Golf 8.5 obdeleven travel assist direksiyona dokunma süresi değiştirme ve şerit ortalama konusu

Travel Assist Direksiyona Dokunma Süresi ve Müdahale Ayarı

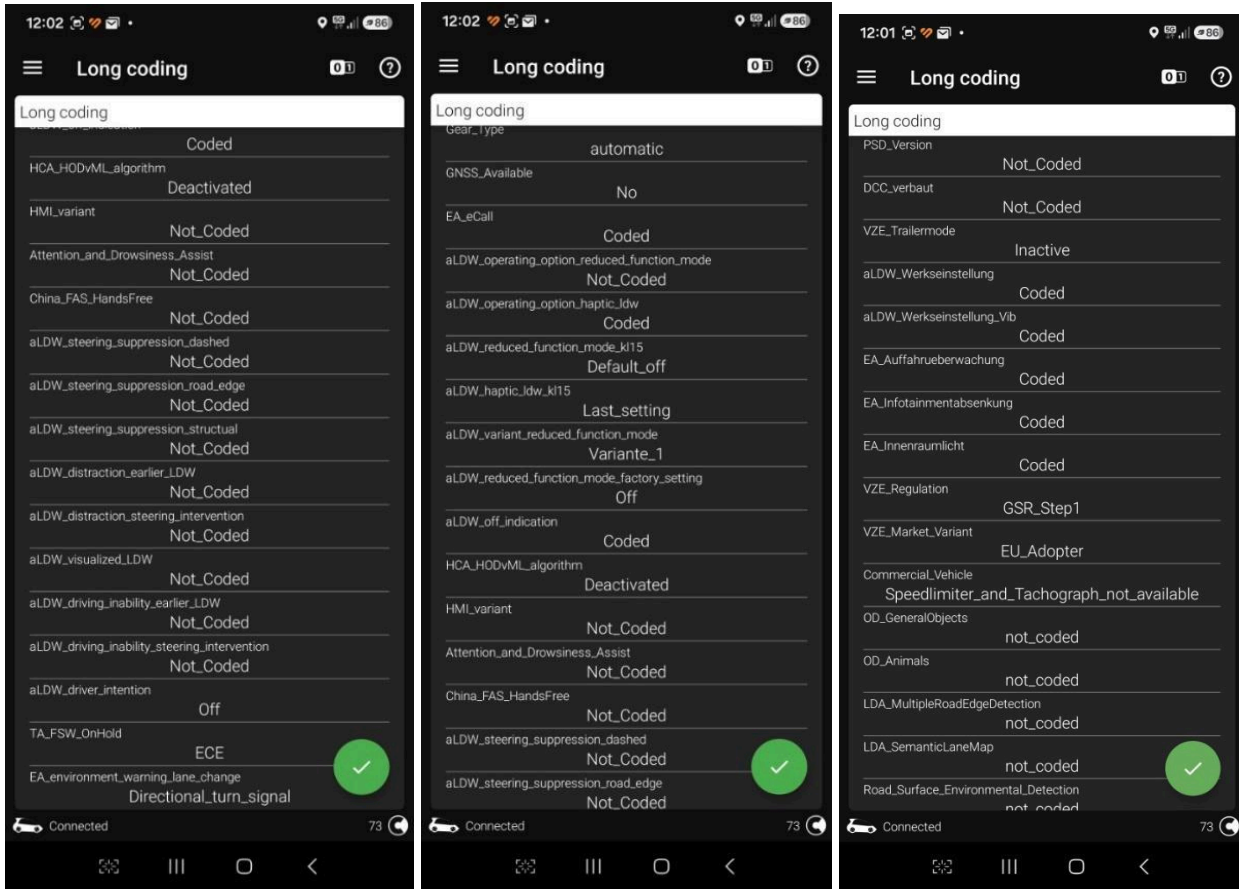
- Point_of_intervention
- HC_Variante (veya sadece HC)
